Mission régionale d'autorité environnementale

**Avis délibéré de la Mission Régionale
d'Autorité environnementale
de La Réunion
sur la révision générale du PLU de SALAZIE**

n°MRAe 2021AREU1

Un exemple d'"EBC en moins" pourtant identifié comme fort enjeu par l'étude Biotope (cf page 40 du rapport)

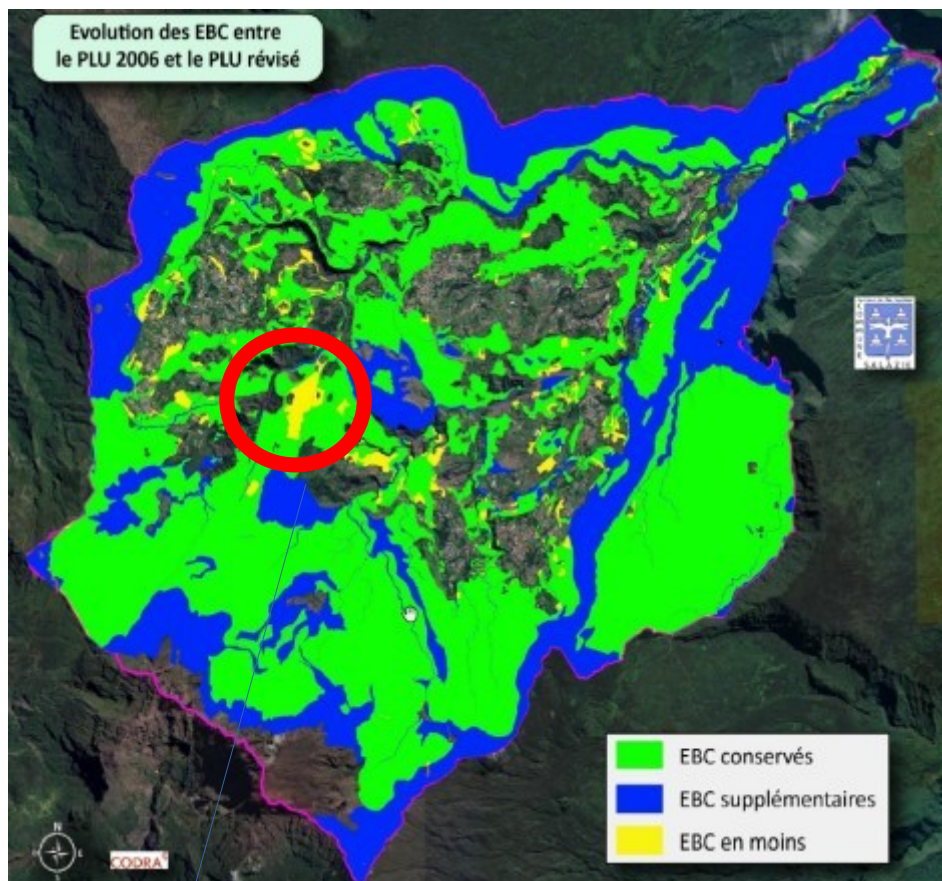
Le projet de PLU propose le classement de 7 490 hectares d'espaces boisés classés soit 2 462 hectares de plus par rapport au PLU de 2006. Le rapport précise que 213 hectares ont été supprimés. La commune s'est appuyée sur une étude réalisée par un bureau d'études pour évaluer l'intérêt patrimonial de l'ensemble des zones. La carte d'évolution des EBC p 43 illustre néanmoins que l'ensemble des propositions de conserver les EBC faite par le bureau d'études n'ont pas toutes été suivies et ce sans justification.

Nul	Le déclassement de l'entité n'entraînera pas de perte d'habitats naturels ou semi-naturels (occupation du sol caractérisé par des aménagements urbains et/ou des habitats anthropiques)
Faible	Le déclassement de l'entité entraînerait la perte d'habitats secondarisés ou anthropiques présentant peu d'intérêt pour la faune patrimoniale.
Moyen	Le déclassement de l'entité entraînerait la perte d'habitats semi-naturels contenant localement des espèces végétales patrimoniales et/ou des habitats favorables à la faune indigène
Fort	Le déclassement de l'entité entraînerait la perte d'habitats naturels remarquables favorables à la faune et la flore patrimoniales

- ***L'Ae recommande que soient justifiés les choix opérés par la commune de ne pas retenir les propositions faites par le bureau d'études environnementales de maintien de certains EBC.***
